STAVBA: „Rekonstrukce a dobudování Janáčkova divadla“	54
ÚSEK: Změna dispozic sociálního zázemí 4.NP	
NÁVRH NA OCENĚNÍ ZMĚNY Změna dispozic sociálního zázemí 4.NP	NÁVRH NA OZNÁMENÍ Č.: 54 PŘÍKAZ KE ZMĚNĚ Č.:
KOMU: OI MMB OD: „MTS, IMOS a OHL pro Janáčkovo divadlo“ DATUM: 9. 4. 2018 ODESLÁNO: POŠTOU: KURÝR: FAX: OSOBNĚ: ANO EMAIL:	
PŘEDMĚT ZMĚNY: Změna dispozic sociálního zázemí 4.NP, m. č. 7C2/3 a 9D2/3 DOTČENÉ MÍSTO: 4.NP ODKAZ NA VÝKRESY: JD úprava dispozice_4np_m.č.7C.2,3; JD úprava dispozice_4np_m.č.9D.2,3; JD úprava dispozice_4np_m.č.7C.2,3_elekto; JD úprava dispozice_4np_m.č.9D.2,3_elekto; JD úprava dispozice_4np_m.č.7C.2,3_kanalizace 3np; JD úprava dispozice_4np_m.č.7C.2,3_kanalizace,voda; JD úprava dispozice_4np_m.č.9D.2,3_kanalizace 3np; JD úprava dispozice_4np_m.č.9D.2,3_kanalizace,voda ODKAZ NA SOUPIS PRACÍ: viz položkový rozpočet ZL 54+příloha ODKAZ NA JINOU ČÁST SMLOUVY:	
POPIS ZMĚNY: <p>Z důvodu špatného návrhu dispozic sociálního zázemí v 4NP, místnosti 7C 2,3 a 9D. 2,3, kde dochází ke kolizi s vazníky nosné konstrukce, by nebylo možné vést stoupačí potrubí a osadit systém Geberit. Byla projednána změna umístění a rozvržení místností, na jejímž základě byla provedena

ZMĚNOVÝ LIST č.57 - Úprava sifonů ležaté kanalizace

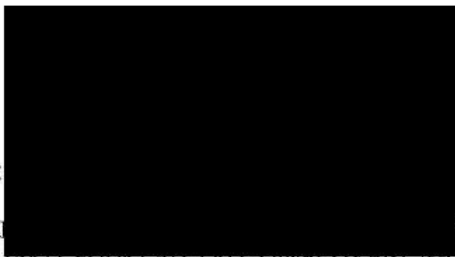
STAVBA: „Rekonstrukce a dobudování Janáčkova divadla“	57
ÚSEK: Úprava sifonů ležaté kanalizace	
NÁVRH NA OCENĚNÍ ZMĚNY Úprava sifonů ležaté kanalizace	NÁVRH NA OZNÁMENÍ Č.: 57 PŘÍKAZ KE ZMĚNĚ Č.:
KOMU: OI MMB OD: „MTS, IMOS a OHL pro Janáčkovo divadlo“ DATUM: 9. 4. 2018 ODESLÁNO: POŠTOU: KURÝR: FAX: OSOBNĚ: ANO EMAIL:	
PŘEDMĚT ZMĚNY: Úprava sifonů ležaté kanalizace DOTČENÉ MÍSTO: 2PP ODKAZ NA VÝKRESY: půdorys základů JD_D.1.4.1-04 ODKAZ NA SOUPIS PRACÍ: viz položkový rozpočet ZL 57 + příloha ODKAZ NA JINOU ČÁST SMLOUVY:	
POPIS ZMĚNY: <p>V rámci prací ZTI byla provedena kontrola ležatého potrubí. V místech stávajících vpustí byly objeveny nedostatky pro plnou funkci potrubí. Bylo navrženo osazení 11ks PVC sifonů. V rámci úpravy bude nutné vyřezat stávající litinové potrubí a sifony. Dále se provede vyčištění napojovaného potrubí a s následným zesílením stěn potrubí za pomoci vložkování. Pro provedení je třeba provést nutné stavební úpravy, které jsou též součástí tohoto ZL.</p>

Pops: Úprava sifonů ležaté kanalizace

ZMĚNOVÝ LIST č.65 - Nosná kce ELS,doplnění v 2.PP

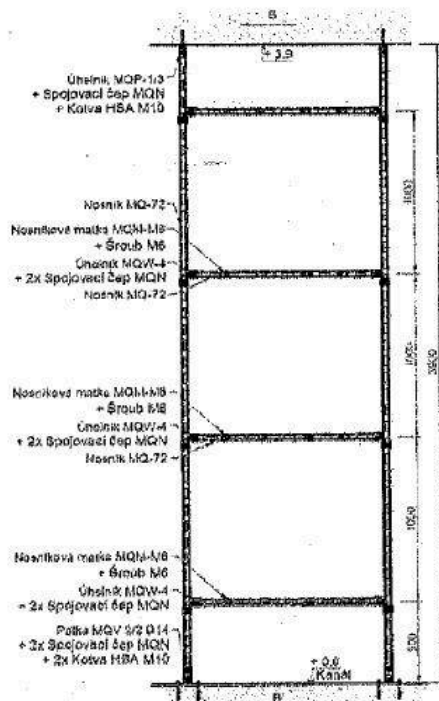
STAVBA: „Rekonstrukce a dobudování Janáčkova divadla“	65
ÚSEK: Nosná kce pro ELS – doplnění v 2. PP	
NÁVRH NA OCENĚNÍ ZMĚNY Nosná kce pro ELS – doplnění v 2. PP	NÁVRH NA OZNÁMENÍ Č.: 65 PŘÍKAZ KE ZMĚNĚ Č.:
KOMU: OI MMB OD: „MTS, IMOS a OHL pro Janáčkovo divadlo“ DATUM: 9. 4. 2018 ODESLÁNO: POŠTOU: KURÝR: FAX: OSOBNĚ: ANO EMAIL:	
PŘEDMĚT ZMĚNY: Nosná kce pro ELS – doplnění v 2. PP DOTČENÉ MÍSTO: 2PP ODKAZ NA VÝKRESY: JD detaily ODKAZ NA SOUPIS PRACÍ: viz položkový rozpočet ZL 65+příloha ODKAZ NA JINOU ČÁST SMLOUVY:	
POPIS ZMĚNY: Na základě průzkumu obnažených nosných ocelových konstrukcí byl vyhodnocen jejich havarijní stav a pro osazení nových kabelových tras je nutné zajistit výměnu konstrukcí. Při samotné realizaci ZL 33 byl zjištěn větší rozsah vedení kabelových tras, další stoupací šachta. Z tohoto důvodu je nutno v 2. PP doplnit další nosnou konstrukci pro vedené těchto rozvodů.	
POKYN VYDAL: 	DATUM: 7.3.2018

Stavba: Rekonstrukce a dobudování Janáčkova divadla
 Objekt: Hlavní budova
 Popis: Nosná kce ELS, doplnění 2.PP

ZMĚNOVÝ LIST č. 72 - Požární ochrana nosných kčí 2PP

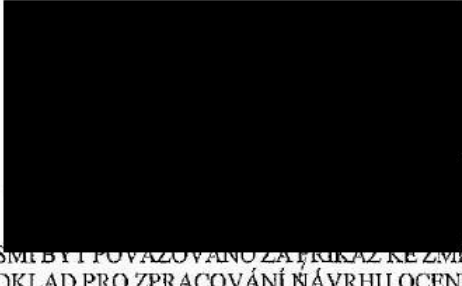
STAVBA: „Rekonstrukce a dobudování Janáčkova divadla“	72
ÚSEK: Požární ochrana ŽB nosných kcí 2PP	
NÁVRH NA OCENĚNÍ ZMĚNY Požární ochrana ŽB nosných kcí 2PP	NÁVRH NA OZNÁMENÍ Č.: 72 PŘÍKAZ KE ZMĚNĚ Č.:
KOMU: OI MMB OD: „MTS, IMOS a OHL pro Janáčkovo divadlo“ DATUM: 9. 4. 2018 ODESLÁNO: POŠTOU: KURÝR: FAX: OSOBNĚ: ANO EMAIL:	
PŘEDMĚT ZMĚNY: Požární ochrana ŽB nosných kcí 2PP DOTČENÉ MÍSTO: 2. PP – m. č. 11D; 6D; 12C;3C ODKAZ NA VÝKRESY: 161010_JD_2PP_Vykres_PO 841x1450; D.1.1.202-2_R02 ODKAZ NA SOUPIS PRACÍ: viz položkový rozpočet ZL 72 + příloha ODKAZ NA JINOU ČÁST SMLOUVY:	
POPIS ZMĚNY: V rámci požární ochrany JD byla navržena ochrana stávající ŽB kcí pomocí lepeného minerálního obkladu s odolností REI 180. Jedná se o místnosti 3C + 12C-sklad archiválií divadla, 6D sklad kostýmů a 11D sklad. Celkové množství obsaženo v položkovém rozpočtu nekorespondovalo s PD – půdorys 2PP a s PBR. Tento rozpor je řešen tímto změnovým listem, na základě úpravy projektové dokumentace.

Popis: Požární ochrana nosných kčí 2PP
